VILLE DE CREIL
Plan Local d'Urbanisme

Rapport de présentation
Additif

Modification simplifiée N°1 du PLU
approuvée le 12 avril 2021

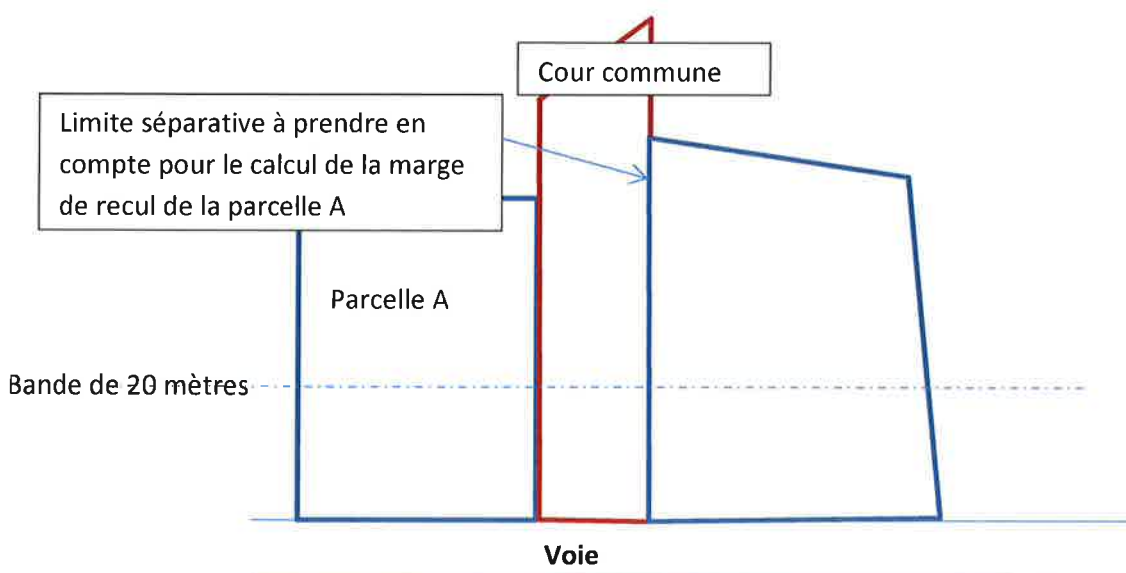
Il est proposé que lorsqu'en limite séparative d'une parcelle à construire se situe une cour en copropriété, au-delà de la bande des 20 mètres à compter de la voie, les règles de marge de recul se calculent sur la limite séparative opposée de la cour commune, et ce afin d'optimiser la constructibilité sur les terrains du centre ville. Par définition, une cour commune ne peut être construite, cette règle ne sera donc pas pénalisante pour la parcelle concernée.

Si en limite séparative du projet se trouve une cour commune, alors les règles de recul qui s'appliquent pourront porter sur la limite séparative parallèle. C'est la limite de la cour commune avec la propriété voisine qui sera prise en compte (voir schéma).

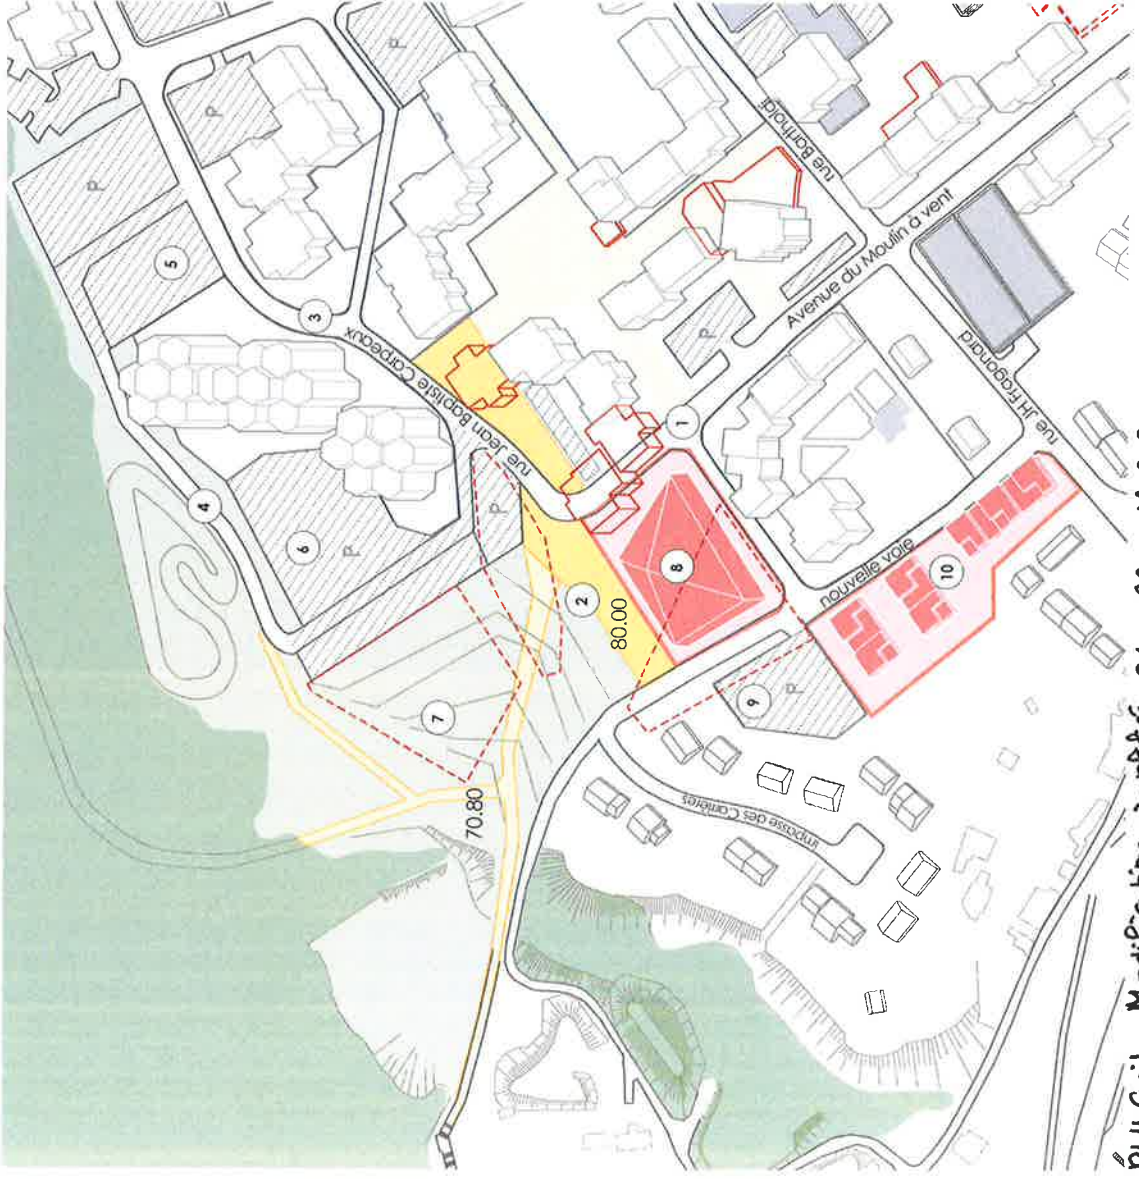
Sur l'emplacement réservé n°4 des rues Jean Jaurès, de l'Union et du quai d'Aval, il était prévu un minimum de 75 % de surface de plancher de logements privés. Dans le cadre d'Action- cœur de ville, ont été identifiés plusieurs immeubles stratégiques du centre-ville à restructurer et à réhabiliter pour y accueillir une offre rénovée de logements. Par ailleurs, le périmètre de projet de cet îlot sera élargi à la parcelle XA 179, qui appartient à la Ville.

Le type de financement de logement sera adapté et il sera imposé un minimum de 60 % de logements sociaux sur le quai d'Aval.

- ER n°11 : Ilot Lebrun/Despinas 100 % de logements sociaux

Pour conserver la même logique, sur cet emplacement réservé sera également imposé un minimum de 60 % de logements sociaux.
